Søknad om reguleringsendring for
VINGÅRD GNR 48 BNR 66 MFL.
Eigersund kommune

Plankart er datert:

06.12.18

Figur 1: Gjeldende reguleringsplan. Illustrasjon til venstre er utsnitt av gjeldende reguleringsplan hvor forslag til endringer er beskrevet.

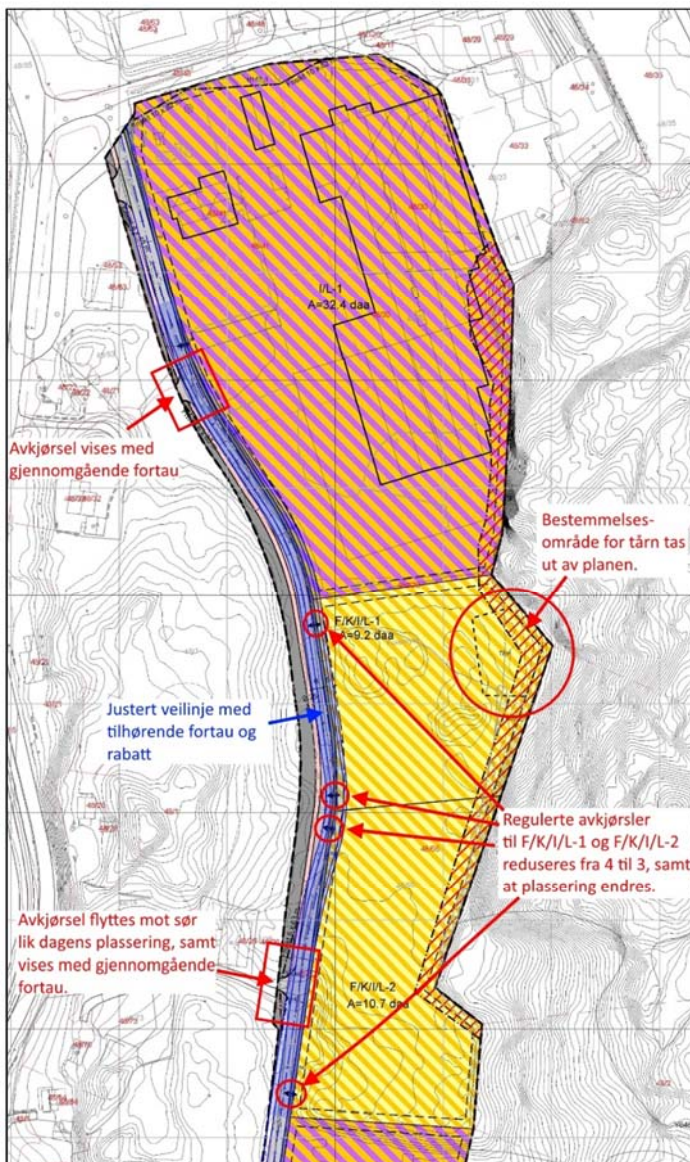
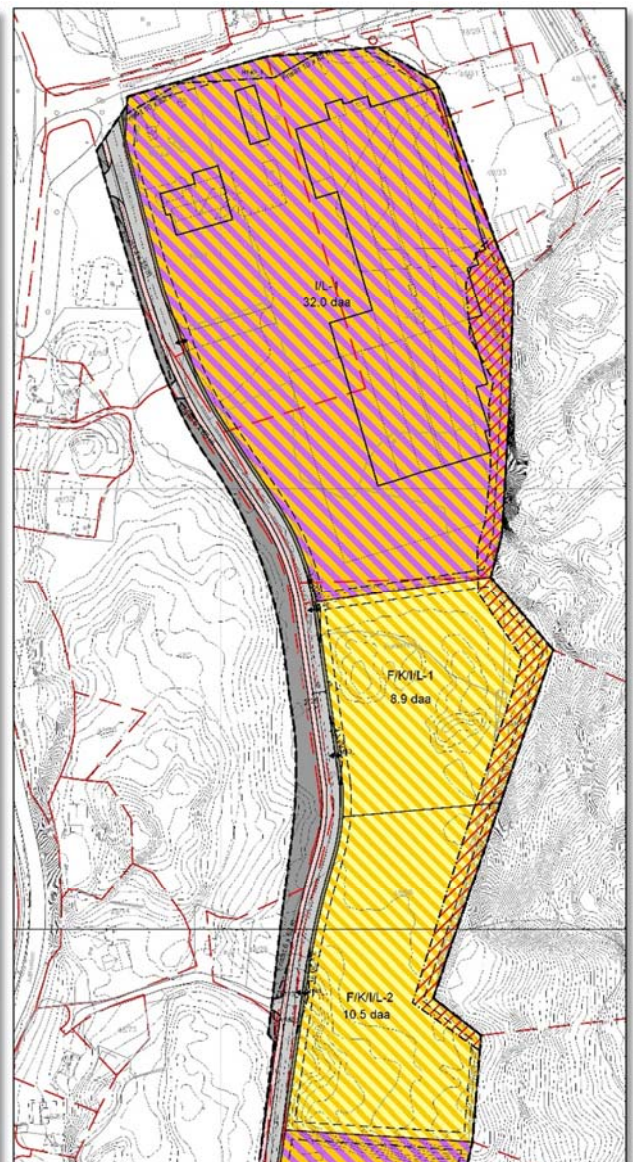
- Justering av vei

Beskrivelse av endringen: Tidligere regulert vei berørte flere eiendommer bl.a. eiendom 48/66 og 48/1. Grunnet uenighet med eiere av 48/1 ble veien bygget slik at denne eiendommen ikke ble berørt. Ytterkant fortau følger eiendomsgrensen.

- **Regulerte avkjørsler**

Beskrivelse av endringen: Gjeldende reguleringsplan viser 4 avkjørsler til områdene F/K/I/L-1 og F/K/I/L-2. Avkjørsel nord i F/K/I/L-1 er flyttet nærmere tomtegrensen i nord. Denne avkjørselen vil bli benyttet kun som varelevering med tilkomst bak bygget. Sørlige avkjørsel i F/K/I/L-1 og nordlige avkjørsel i F/K/I/L-2 slås sammen og flyttes mot nord. Denne avkjørselen vil fungere som felles avkjørsel for publikum til planlagte virksomheter. Sørlige avkjørsel i F/K/I/L-2 flyttes noe lenger mot nord, i ny grense for planlagte virksomheter. Denne avkjørselen vil fungere som felles avkjørsel for publikum og varelevering.

- **Gjennomgående fortau og avkjørsler mot vest**

Beskrivelse av endringen: Gjeldende reguleringsplan viser 2 avkjørsler på vestsiden av veien. Disse avkjørslene er lagt inn i planen med bakgrunn i gjeldende reguleringsplan for områdene vest for veien. Det er ikke kjennskap til at dette området skal bygges ut i nær fremtid. Siden veien må etableres som følge av utbygging på F/K/I/L-1 og F/K/I/L-2, er det lite hensiktsmessig at disse avkjørslene etableres. En foreslår derfor å etablere fortau som gjennomgående med nedsenk kantstein i forkant og bakkant har gjennomgående høyde. Endringen medfører også endring i bestemmelsens § 5.2 Fortau. Regulert avkjørsel i sør fraviker fra dagens plassering.

- **Bestemmelsesområde for tårn**

Beskrivelse av endringen: Bestemmelsesområde «tårn» er ikke lenger relevant for byggeområdet F/K/I/L-1 når det nå er andre aktører som skal etablere seg på tomten.

- **Siktlinjer i avkjørselspilene**

Beskrivelse av endringen: Statens vegvesen anbefaler i sitt innspill til varsel om reguleringsendring at det i avkjørslene vist med avkjørselspil i plankartet tegnes inn siktlinjer.

Endring i plankartet: Regulert vei med tilhørende fortau er justert i plankartet slik at denne samsvarer med bygget vei. Justeringen av veilinjens medfører at byggegrensen langs vei i områdene F/K/I/L-1 og F/K/I/L-2 justeres tilsvarende.

Endring i plankartet: Plassering av regulerte avkjørsler til F/K/I/L-1 og F/K/I/L-2 tilpasses planlagte tiltak i områdene.

Endring i plankart og bestemmelse: Fortau vises gjennomgående i regulerte avkjørsler på vestsiden av veien. Regulerte avkjørsler som fraviker fra dagens plassering justeres lik dagens plassering.

Tillegg til § 5.2: «I forbindelse med krysning av fortau i avkjørsler skal kantstein nedsenkes til 5 cm. Bakkant av fortau skal ha gjennomgående høyde.»

Endring i plankart og bestemmelse: Bestemmelsesområde med tilhørende bestemmelse, tidligere § 7 tas ut av planen i sin helhet.

Endring i plankart: Siktlinjer i regulerte avkjørsler tegnes inn i plankartet.
